TRANS/WP.29/877
24 juillet 2002

Forum mondial de l'harmonisation des règlements
concernant les véhicules (WP.29)

PROJET DE COMPLÉMENT 5 AU RÈGLEMENT No 101

(Émissions de CO₂ et mesure de la consommation de carburant)

Figure 8/1: Paramètres mesurés lors des essais d'émissions de CO₂ de consommation de carburant pendant et entre les cycles où se produit une régénération (il s'agit d'un exemple: les émissions pendant la période "D" peuvent en fait augmenter ou diminuer).

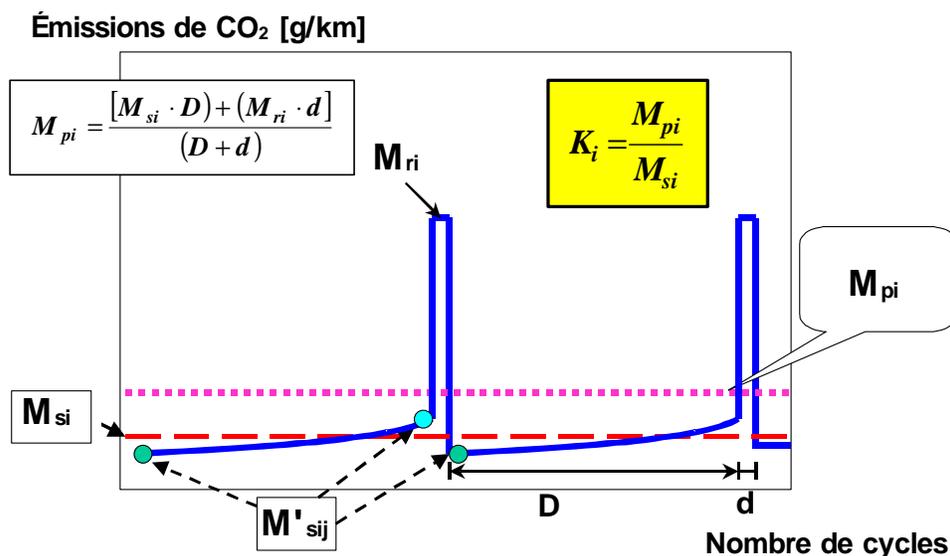
Ajouter une nouvelle annexe 8, comme suit:

La figure 8/1 illustre le mode opératoire, avec les paramètres mesurés.

$$M_{si} = \frac{\sum_{j=1}^n M'_{sij}}{n} \quad n \geq 2 ; \quad M_{ri} = \frac{\sum_{j=1}^d M'_{rij}}{d}$$

$$M_{pi} = \left\{ \frac{M_{si} * D + M_{ri} * d}{D + d} \right\}$$
